| AKCIA: | | Cintorín-Vrakuňa, Bratislava Doplnok k PD - Cintorín Vrakuňa sociálne zariadenie Cintorín Vrakuňa, Rebarborová 21, 821 07 Bratislava, k.ú. Vrakuňa, č. p. 1237 | | |
| | | 2 A4 | 1:500 | ZTI-01.1 |
| Objekt / súbor: | | | | ZMENA: 04.2026 |
| Názov: | SITUÁCIA, POZDĽŽNY PROFIL SPLAŠKOVEJ KANALIZÁCIE, VZOROVÉ ULOŽENIE POTRUBIA | | | STUPEŇ PD: RP |

POZDĽŽNY PROFIL SPLAŠKOVÁ KANALIZÁCIE, M 1:100

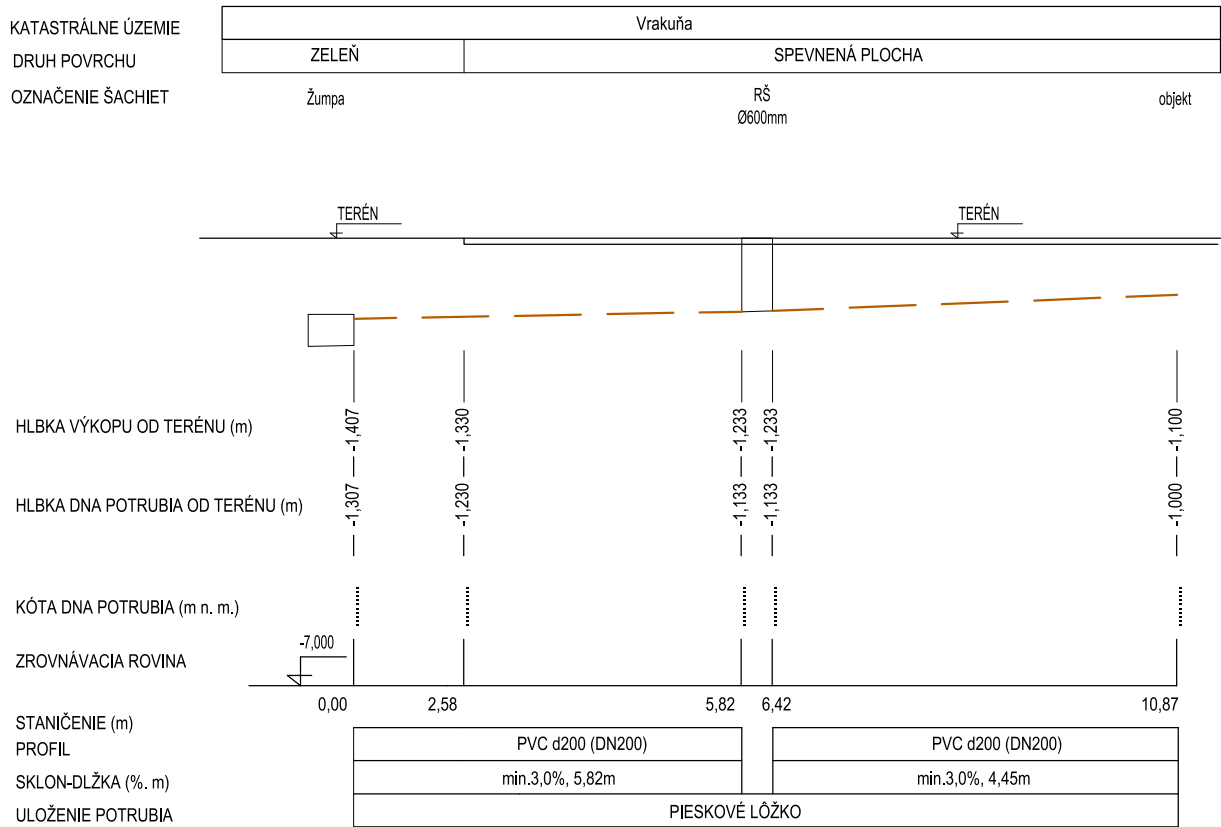
- výkres číslo ZTI-01 je navrhovaná zmena napojenia žumpy z riešeného objektu. Presun revíznej šachty na lom splaškovej kanalizácie. Od objektu po žumpu sa upravoval spád potrubia na min. 3,0 % a dimenzia potrubia. Ostatné časti výkresu ZTI-01 ostávajú bez zmeny.
- výkres číslo ZTI-02 je navrhovaná zmena dimenzie potrubia ležateho v základoch z DN125 na DN150 (d160) a z DN150 (d160) na DN200. Ostatné časti výkresu ostávajú bez zmeny.
